## **Mini**

### **Data di costruzione da 12.2001 a 03.2004**

### **Tutti i veicoli con riscaldamento sedili**

#### **Il riscaldamento sedili non funziona correttamente**

Fig. 1

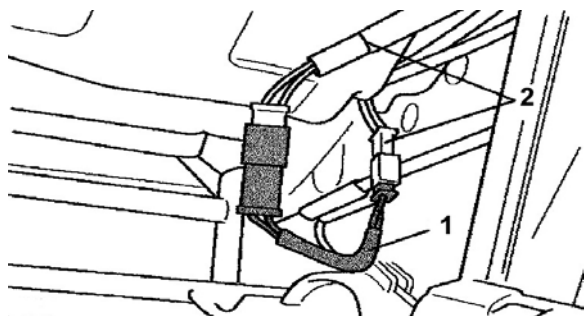
Se viene segnalato questo problema, la causa potrebbe essere una resistenza difettosa nell'elemento riscaldante.

In questo caso è probabile che il cliente segnali un riscaldamento eccessivo o troppo scarso dei sedili.

In entrambi i casi il costruttore rimedia con speciali fasci cavi adattatori (v. fig. 1 punto 1) che vengono inseriti nel fascio cavi dei sedili (v. fig. 1 punto 2). Dopo essere stati inseriti, questi vengono fissati al telaio mediante fascette serracavi (v. fig. 2 punto 3).
